Verslag huishoudelijke elektrische installatie op laagspanning en zeer lage spanning

Referentie: **003-20260924-01**	Datum controle: **24/09/2026**
Keurder: **003**

Eigenaar:	**Dewaelsche N.**	EAN-code:	**Onbekend**
Adres installatie:	**Tuinwijk-Motje 48, 9930 - Lievegem**	Nummer teller(s):	**49313676**
		Distributienetbeheerder installatie:	**Fluvius**

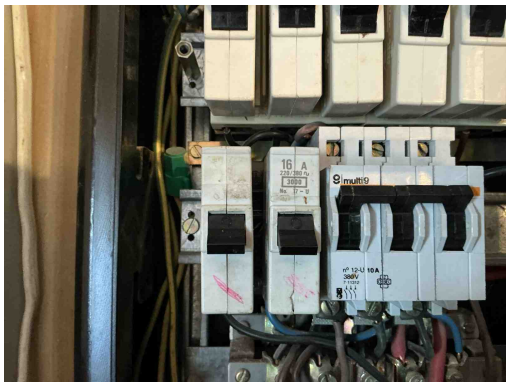
B06 - Het elektrisch verdeelbord heeft niet de minimale beschermingsgraad IPXX-B in een gewone ruimte (Boek 1: 4.2.2.3).

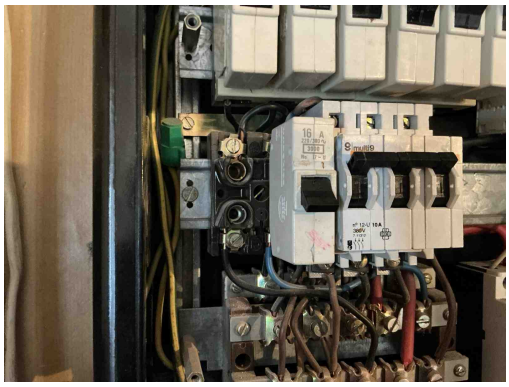
D08 - De nodige markeringen op de beveiligingstoestellen ontbreken of zijn onleesbaar (Boek 1: 5.3.5.5).

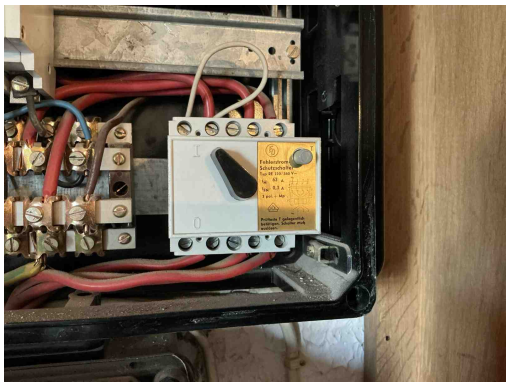
C11 - Het elektrisch materieel is niet afdoend beveiligd tegen overbelasting (Boek 1: 4.4.1.1).
Opmerking: Lastscheider 32A voeding. 40A

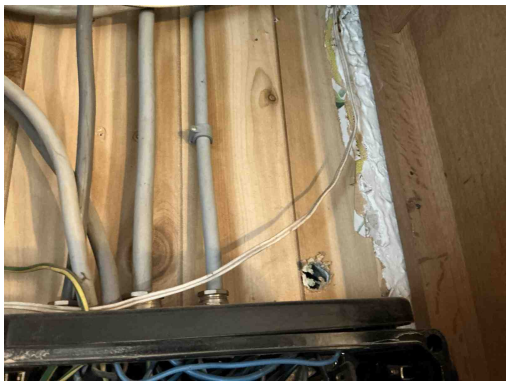
D24 - De differentieelstroombeschermingsinrichtingen die worden geplaatst in huishoudelijke installaties dienen tenminste van het type A te zijn (Boek 1: 5.3.5.3).

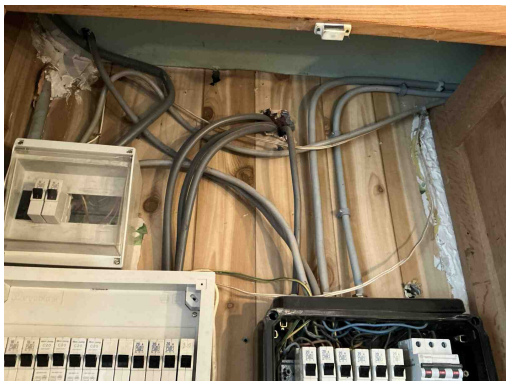
C27 - Het gebruik van geleiders van het type VTLmB (côte-à-côte) is niet toegestaan (Boek 1: 1.4.2.1).

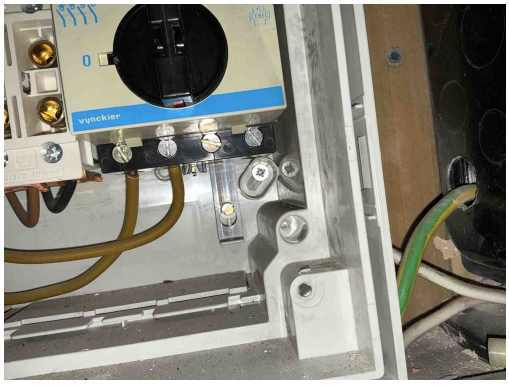
T21 - Het elektrisch materieel is niet geplaats volgens de voorschriften van de fabrikant/ regels van goed vakmanschap . (Boek 1: 1.4.1.3)

Opmerking: Ophangvijzen bord niet afgedekt, meer dan 2 geleiders per pool, verschillende secties 1 pool

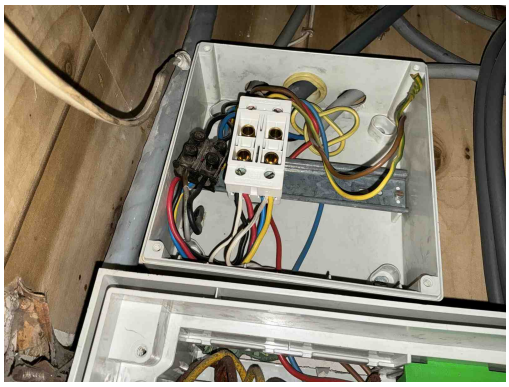
T21 - Het elektrisch materieel is niet geplaats volgens de voorschriften van de fabrikant/ regels van goed vakmanschap . (Boek 1: 1.4.1.3)

Opmerking: Ophangvijzen bord niet afgedekt, meer dan 2 geleiders per pool, verschillende secties 1 pool

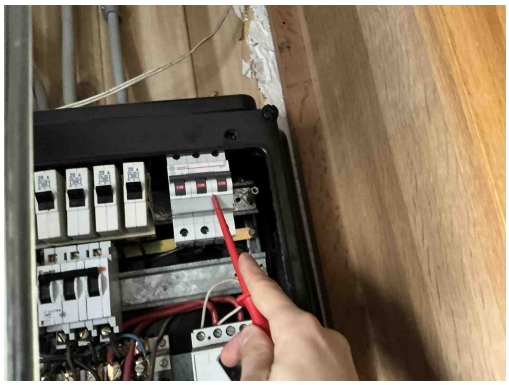
C38 - Het gebruikte kabeltype (snoerkabel) voldoet niet aan de specificaties die van toepassing zijn op voedingsleidingen voor vaste installatie (Boek 1: 1.4.2.1, 5.2.6.2).

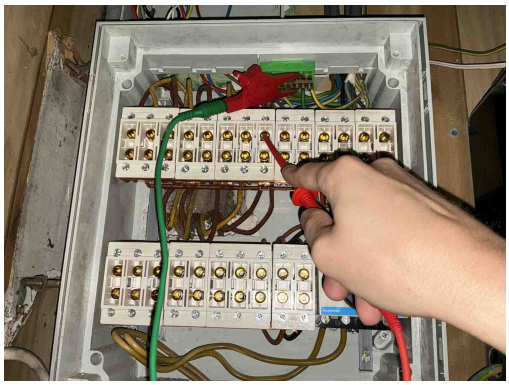
I01 - De waarde van de isolatieweerstand per kring dient tenminste 0,50 Mohm (1000 x Utest) te zijn (Boek 1: 6.4.5.1).

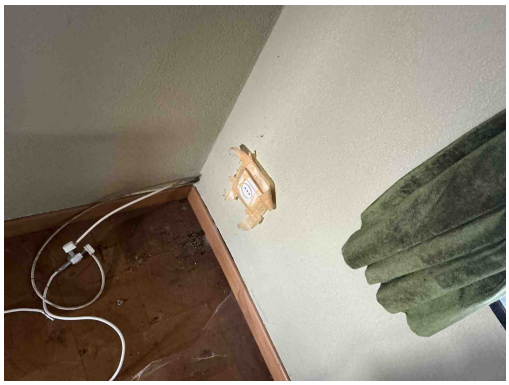
A20 - Er bevindt zich een contactdoos zonder beschermingsgeleider in de elektrische installatie. Deze is niet geplaatst achter een differentieelstroombeschermingsinrichting met grote (max. 30mA) of zeer grote (max. 10mA)gevoeligheid.

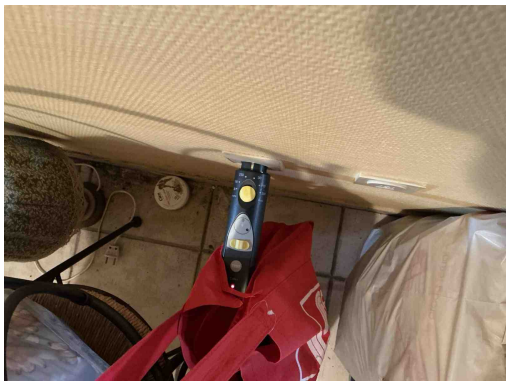
T10 - Bepaalde contactdozen en/of schakelaars zijn niet degelijk bevestigd (Boek 1: 1.4.1.3).
